Betreff: Planfeststellungsverfahren nach §§ 17 ff. FStrG für den Neubau der A20
Neubau Nordwest-Umfahrung Weede bis Elbtunnel, Abschnitt 7 – B 431 bis A 23

Stellungnahme

des BUND Schleswig-Holstein und des NABU Schleswig-Holstein zur Planfeststellung für den Neubau der Autobahn 20

Hier: **Vierte Planänderung Abschnitt 7, Teilstrecke A23 – B431**

siehe ASB, Kap. 4.2.1.9, Abb. 7, S. 84

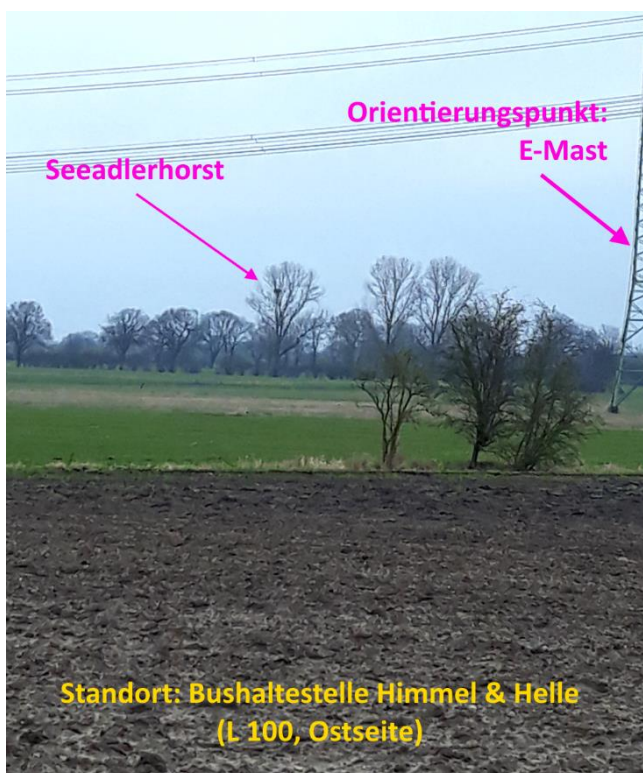
Die Vorhabenträgerin erachtet diesen Horst als einzigen Horst des Seeadlers im Vorhabengebiet.

Es existiert mittlerweile jedoch ein *zweiter* Horst des Seeadlers, vermutlich desselben Brutpaares. Dies ist für Seeadler typisch, da sie im Mittel zwei Nester je Brutrevier haben.

Der neue Horst befindet sich mehr als 300 m in nordwestlicher Richtung vom ersten Horst entfernt. Er befindet sich damit näher an der Sandentnahmestelle B/C und außerhalb der NSG-Grenzen. Nach Erkenntnissen des „Seeadlerschutzes“ ist dieser Horst seit Januar 2024 besetzt, der Horst wird ausgebessert und das Brutgeschäft ist im Gange. Der Horst liegt in ca. 20-30 m Höhe auf einem hoch aufragenden Solitärbaum in einer Baum-/Gehölzreihe. Nach Auskunft des „Seeadlerschutzes“ und nach unseren Beobachtungen kann der Adler in jede Richtung abfliegen, weil sein Horstbaum freisteht und der Horst sehr hoch liegt.

ist bislang allein auf den ersten Horst bezogen. Die auf dieser Grundlage geplanten Maßnahmen berücksichtigen dementsprechend nur diesen ersten Horst. Mit Kenntnis vom zweiten Horst ist die Vorhabenträgerin nun aber angehalten, das Zonierungskonzept auch auf den zweiten Horst anzuwenden.
